ENI PROGETTO ITALIA IMPIANTO FOTOVOLTAICO 31 MW_p Comune di PORTO TORRES (SS)

Nota Tecnica integrativa relativa al Progetto

*(Risposta alla Richiesta di Integrazioni del S.V.A. Servizio Valutazioni Ambientali –
Nota SVA Prot. N. 13356 del 14/06/2018)*

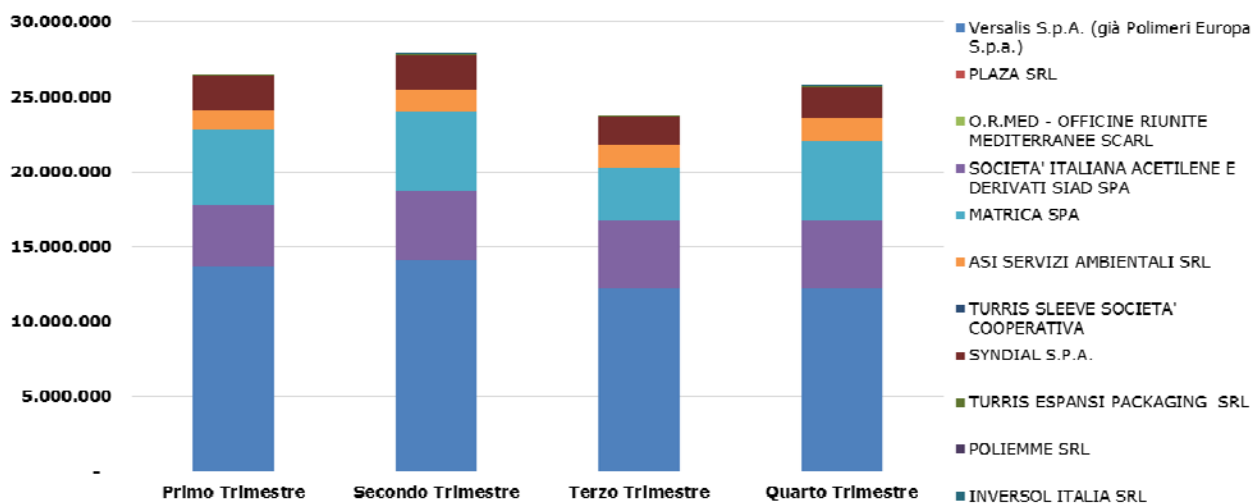
Punto 1: *“Come richiesto al Punto 4 (della Nota SVA Prot. 2718 del 1/2/2018) il Proponente dovrà produrre il bilancio energetico relativo alla produzione/consumo dell'impianto in progetto, individuando le utenze (e i relativi fabbisogni) che potenzialmente potrebbero usufruire dell'energia prodotta dall'impianto PV in progetto, comprendendo anche quella resa disponibile dall'applicazione delle alternative tecnologiche considerate, quali i tracker o i sistemi di accumulo. A questo proposito, in riferimento all'analisi effettuata ai paragrafi 2.3 e 2.3 dell'ACB, non è chiaro a cosa si riferisca il valore di 12MW (105GWh/anno) definito come richiesta dalle utenze fisse (ENI+terzi)”*

Di seguito si riporta una tabella che mostra, per ogni Società afferente alla RIU, i consumi totali di energia del 2016: si evince che i consumi complessivi sono stati pari a circa 104GWh (103.858.086kWh), arrotondati a **105GWh** nell'ambito della redazione dell'Analisi Costi Benefici.

A partire da questo dato, ipotizzando per le aziende allacciate alla RIU un consumo energetico continuo, è stata calcolata la potenza di baseload di autoconsumo dividendo tale quantitativo per il numero di ore annue (8760h/anno), ottenendo un valore appunto pari a **12MW (12.000kW)**.

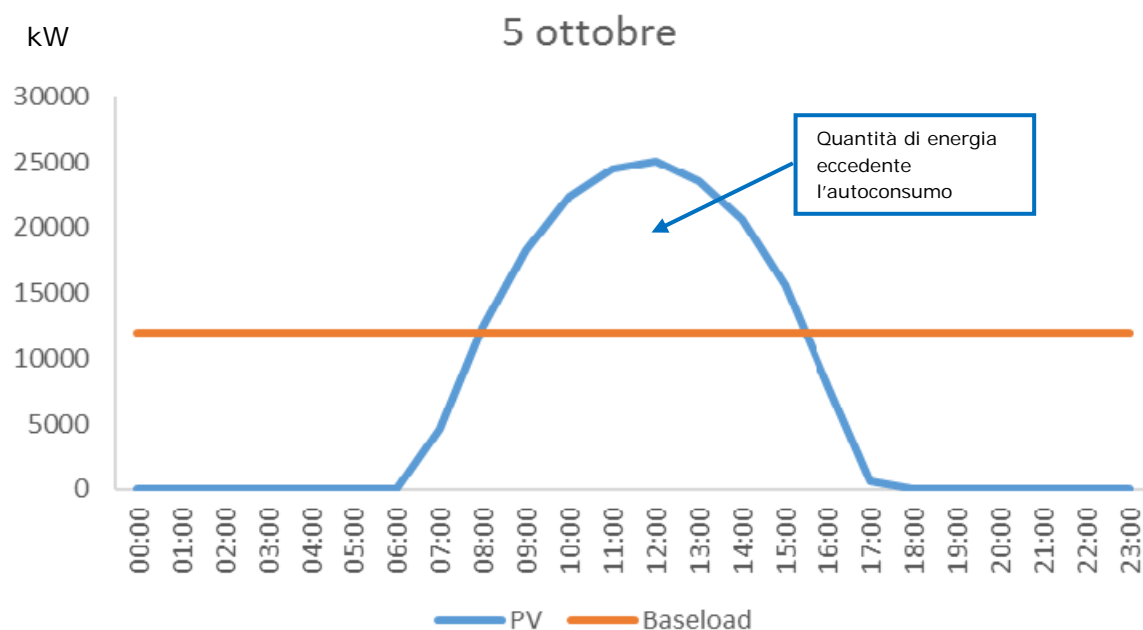
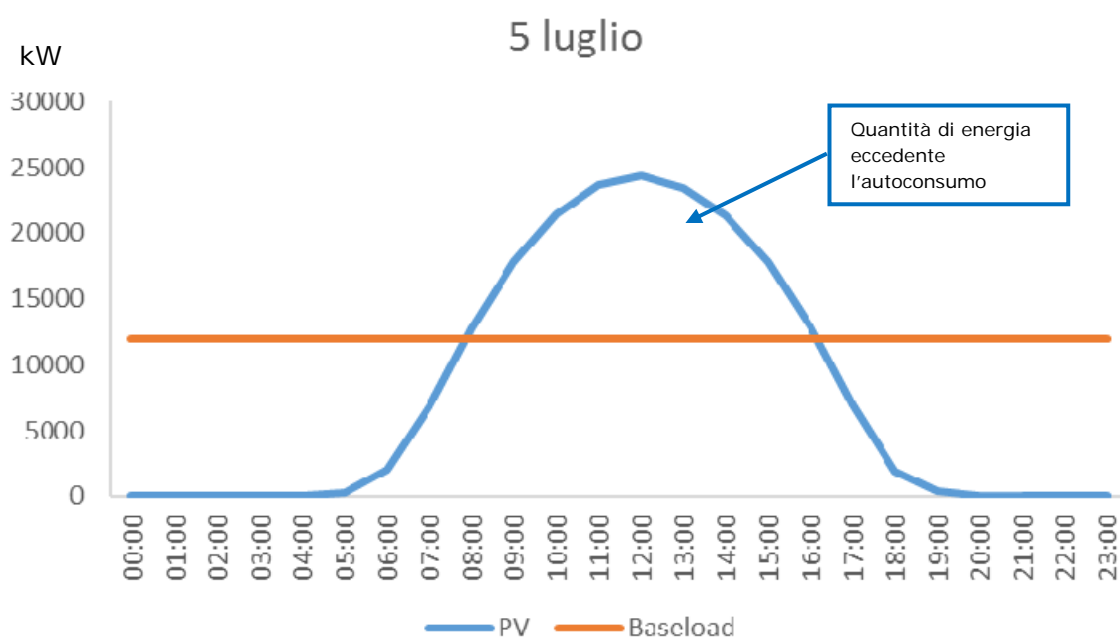
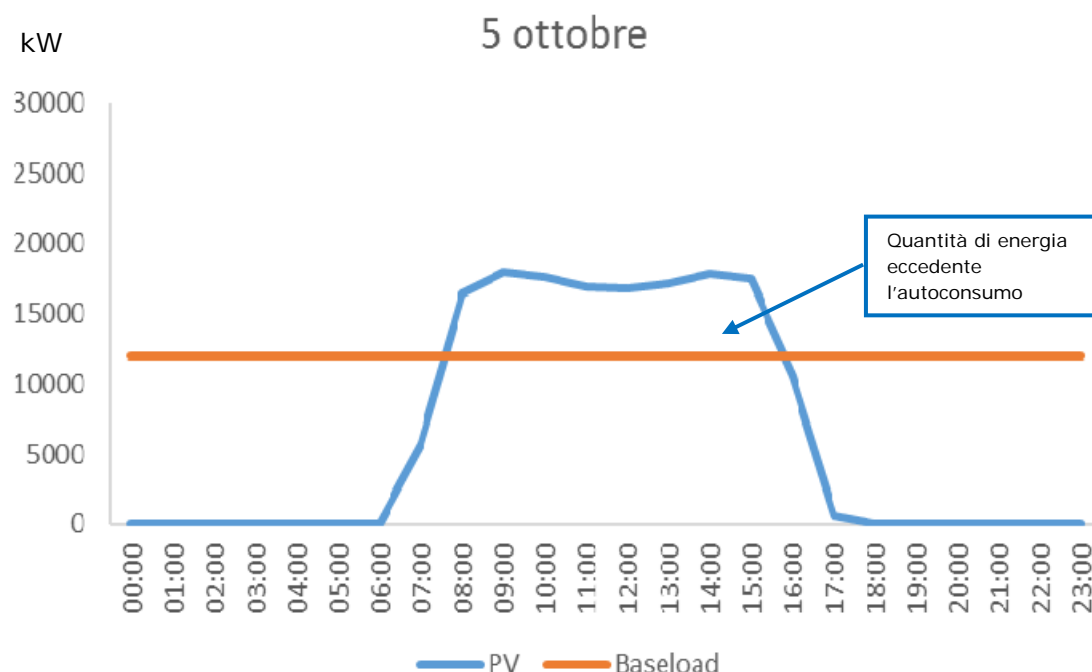
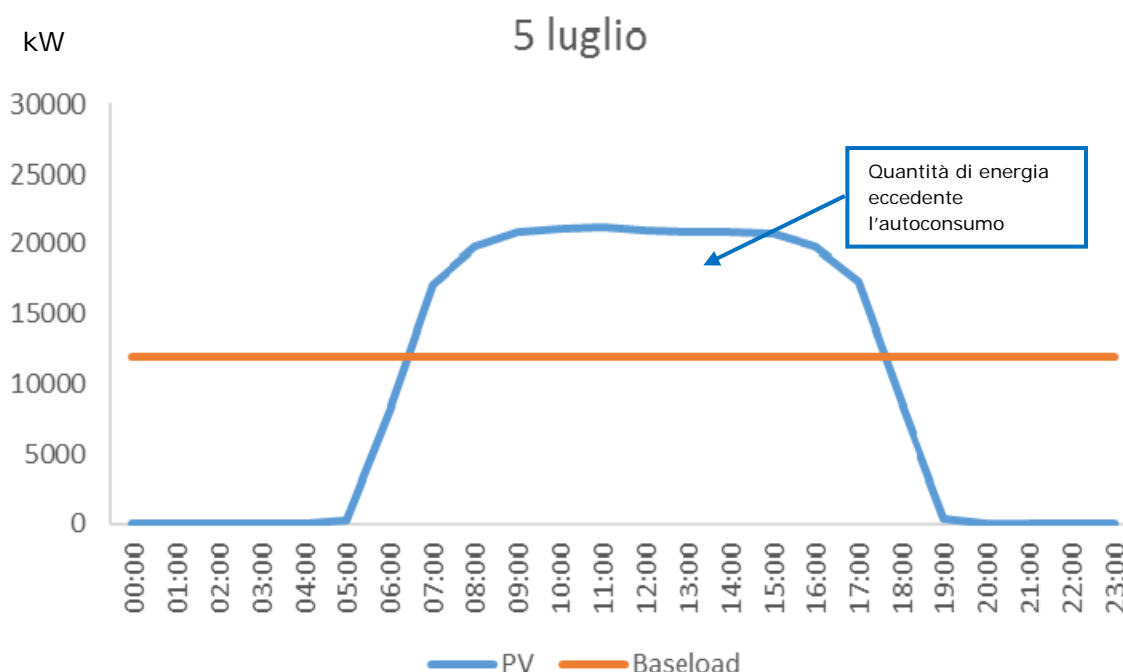
Punto 2: *“Relativamente al calcolo del surplus di produzione alla base delle valutazioni fatte sui sistemi di accumulo, i dati indicano, per la configurazione a pannelli fissi proposta dalla Società, un surplus giornaliero pari a **16,4MWh** mentre, per i tracker, risulta un surplus di **0,39 MWh**, escluse le perdite del sistema di accumulo. Il proponente dovrà spiegare la differenza del surplus tra fisso e tracker che potrebbe lasciare supporre che gli inseguitori garantirebbero una maggiore efficienza nell'utilizzo dell'energia prodotta.”*

Si specifica, tuttavia, che il profilo di produzione giornaliera associato alle due differenti configurazioni varia radicalmente a seconda del periodo dell'anno e della configurazione impiantistica.

A titolo di esempio vengono messi a confronto i profili di produzione (in azzurro) dello stesso giorno di due mesi distinti per entrambe le soluzioni impiantistiche: i primi due fanno riferimento al sistema fisso, il terzo e quarto fanno riferimento al sistema ad inseguimento.

Come si evince dalle figure la quantità di energia immessa in rete (area del profilo di produzione al di sopra del baseload) ed autoconsumata (area del profilo di produzione al di sotto del baseload) varia anch'essa significativamente a seconda del periodo e della configurazione. A titolo di esempio, con riferimento allo specifico andamento del profilo di produzione, per la configurazione con inseguimento solare ci sarà una notevole differenza tra i quantitativi di energia immessi in rete nei diversi periodi dell'anno (es. tra luglio ed ottobre).
